Commune de **Couffoulens**

## réunion du 30 juillet 2020 – Examen conjoint par les Personnes Publiques Associées pour le dossier de Déclaration de Projet et la Mise En Comptabilité du Document d'Urbanisme (MECDU)

**Avis de la mission régionale d'autorité environnementale  
de la région Occitanie  
relatif au projet de mise en compatibilité par déclaration de projet  
du plan local de l'urbanisme (PLU) de Couffoulens (11) pour la  
réalisation d'un nouveau quartier à vocation d'habitat**

Figure 1: dossier minute - page 3

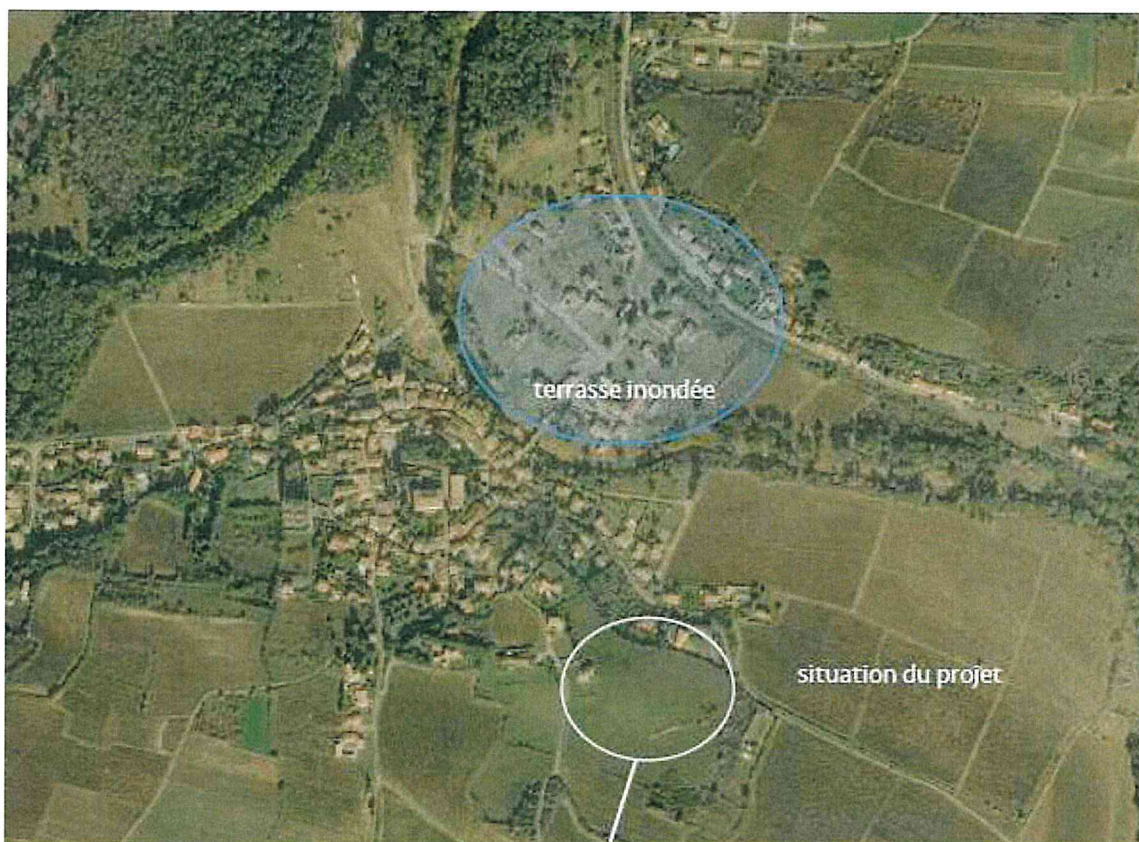
Si le dossier justifie le projet au regard d'enjeux sociaux (ouverture à urbanisation suite à des destructions d'habitations lors d'inondations en 2018) et urbains (connexion au bourg, etc.), il ne présente aucune justification au regard des enjeux environnementaux. Le dossier indique simplement « *Le site retenu pour le projet est issu des réflexions menées dans le cadre de l'étude de recomposition urbaine menée par l'agence Turbines pour le compte de la commune, suite aux inondations du 15 octobre 2018<sup>2</sup>* » sans présenter les variantes étudiées.

Il convient de compléter le document présenté par une évaluation plus précise de la valeur environnementale du secteur concerné par la modification du document d'urbanisme et d'expliquer de quelle manière le choix de ce site a permis de minimiser l'impact cette modification sur les milieux naturels.

**La MRAe recommande de présenter la démarche qui a conduit au choix de ce site au regard des enjeux environnementaux.**
